**Avis  
sur la centrale photovoltaïque à ROQUELAURE et SAINTE  
CHRISTIE (32)**

N°Saisine : 2024-013962

N°MRAe : 2024APO143

Avis émis le 6 décembre 2024

Carte 1 : Localisation du projet et des mesures proposées

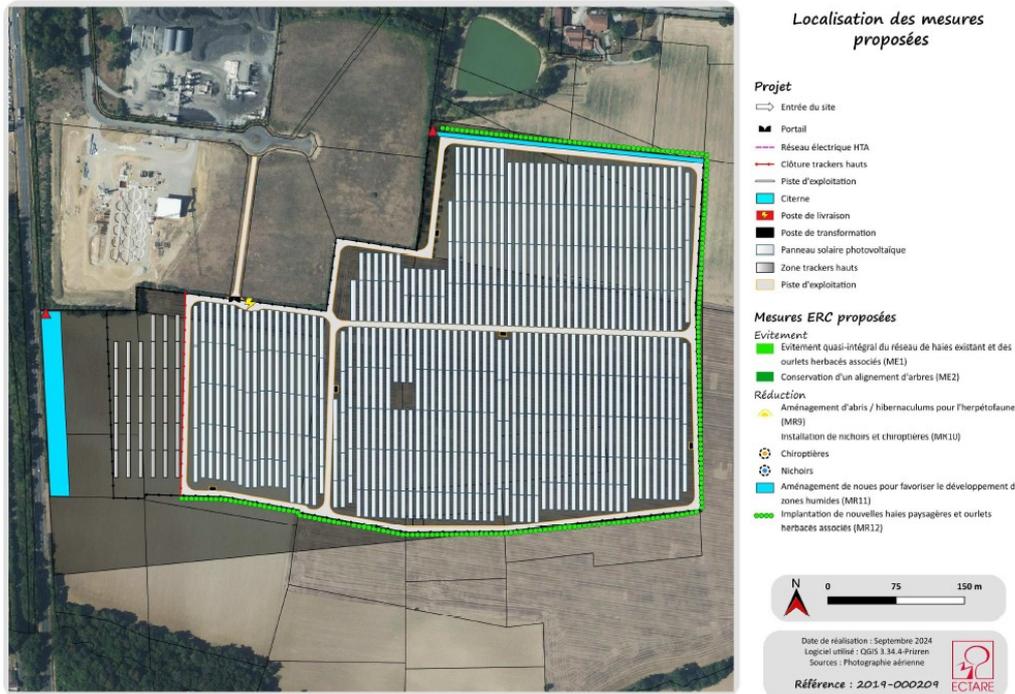
Des haies sont présentes en bordure ouest et nord-ouest du site d'étude. Ces haies participent au fonctionnement écologique local en jouant un rôle de corridor pour la faune dans ce secteur dominé par les activités humaines (agriculture). Elles sont également favorables à la biodiversité ordinaire. L'enjeu environnemental principal du site concerne la conservation des haies. Ainsi, les haies situées en périphérie de l'aire d'étude seront majoritairement évitées (ME1 – Évitement quasi-exclusif du réseau de haies existant et des ourlets herbacés associés). Seule une petite portion de la haie bocagère située au nord du site sera défrichée pour permettre le pas-

sage de la piste d'exploitation du parc photovoltaïque. Il est également prévu de renforcer les haies existantes et d'implanter de nouvelles haies paysagères avec des ourlets herbacés associés (MR12).

La direction départementale des territoires (DDT) du Gers, service de la biodiversité, a émis un avis favorable au projet sous réserve du respect des modes opératoires détaillés dans le dossier de présentation. Elle recommande également que la nouvelle haie située au sud soit prolongée pour être interconnectée avec les alignements existants. En effet, l'implantation de cette haie n'est pas reliée à la haie existante ni à celle qui sera plantée au nord.
